P5253 JS F 67580 Mertzwiller

N° ITOE0158

05/02/2015

1. Description des modifications

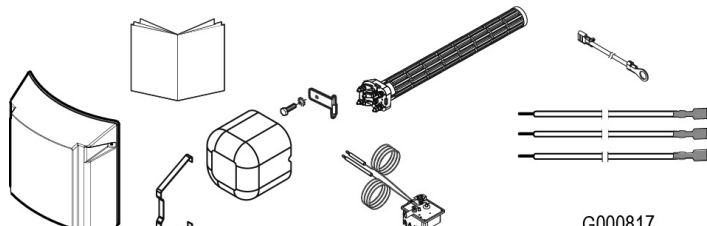
Évolution de la résistance électrique stéatite :

- L'ancienne version avec raccordement triphasé qui nécessitait la modification de couplage pour passer en monophasé est supprimée.
- La résistance stéatite nouvelle version est précablée d'usine pour un raccordement en 230 V monophasé.

⚠ Le changement de couplage n'est plus possible.

- Les nouveaux câbles de raccordement de la résistance électrique ainsi que le fil de mise à la masse sont résistants aux hautes températures,
- La mousse isolante au niveau des branchements de la résistance électrique est remplacée par une coque de protection isolante.
- Le capot de protection est dorénavant équipé d'usine d'un presse-étoupe pour le passage du câble d'alimentation.
